改善箇所説明図

アクセルワイヤと取付けブラケット部位

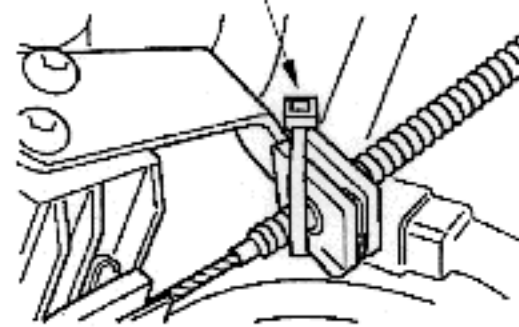
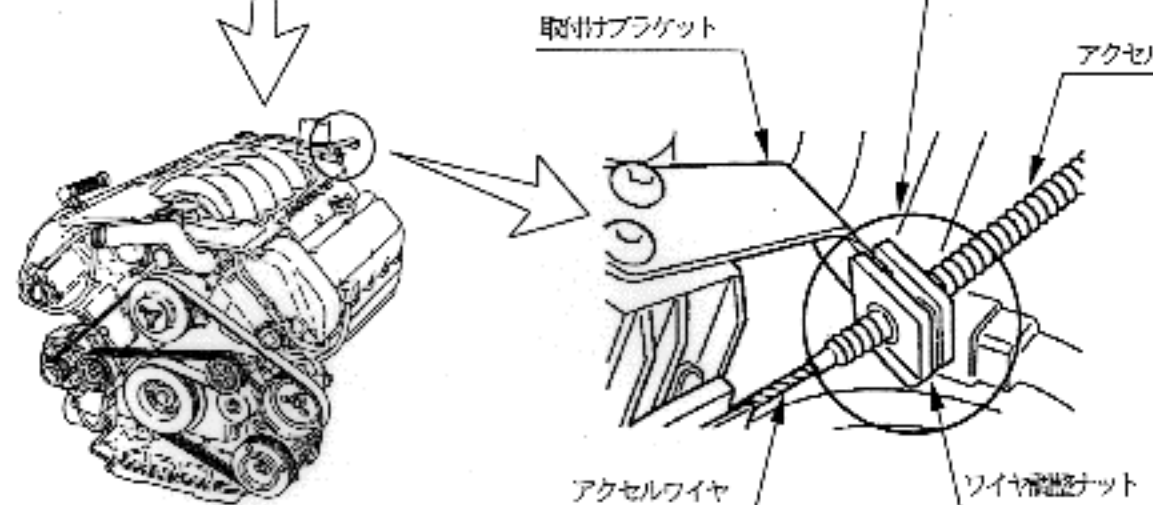
原動機の回転数を調整するアクセルワイヤ調整ナットの取付け方法が不適切なため、アクセル操作により、最悪の場合、当該調整ナットが取付けブラケットから外れ、原動機の回転が上がらなくなるおそれがある。

全車両、当該調整ナットと取付けブラケットをタイストラップで共締めする。

タイストラップ
